**RESUELVE CONTROVERSIAS PRESENTADA
POR LA COMPAÑÍA GENERAL DE
ELECTRICIDAD S.A. EN CONTRA DE
CIELPANEL SPA EN RELACIÓN CON EL PMGD
CE SAN AGUSTÍN.**

Figura 1. Extracto base de datos PowerFactory provista por Cielpanel SpA

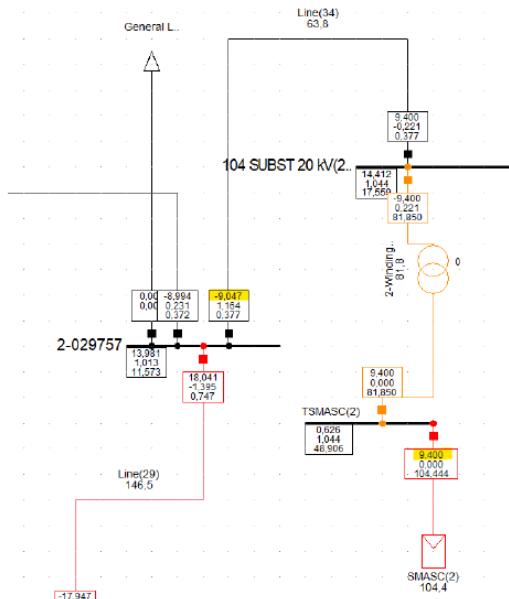
5. Se solicita revisar la base de datos PowerFactory DlgSILENT modelada por Cielpanel SpA con la cual realizaron los estudios, puesto que existen inconsistencias con respecto a la información enviada en el Formulario N°7:

- Se observa una capacidad instalada inferior en el alimentador a la indicada en el plano ACAD enviado junto con el Formulario N°7.
 - Se solicita revisar las longitudes de los tramos del alimentador, puesto que no están correctamente representados, a modo de ejemplo, en poste N°2-003386 se conecta directamente una carga y no consideran los tramos aguas arriba.

- Se solicita verificar el factor de potencia de las cargas del alimentador, se observa que se modelan con un factor de potencia unitario, se solicita que se considere un factor de potencia acorde a lo obtenido con la data de demanda enviada junto con el Formulario N°7.

- Se solicita indicar de manera explícita las plantas de generación en la base de datos, de esta forma se facilitará la revisión de esta.
 - CGE solicita revisar la capacidad térmica modelada en los conductores, de acuerdo con la base de datos "SAN AGUSTIN.pfd", se observa que la capacidad térmica no representa a la capacidad informada en el Formulario N°7.
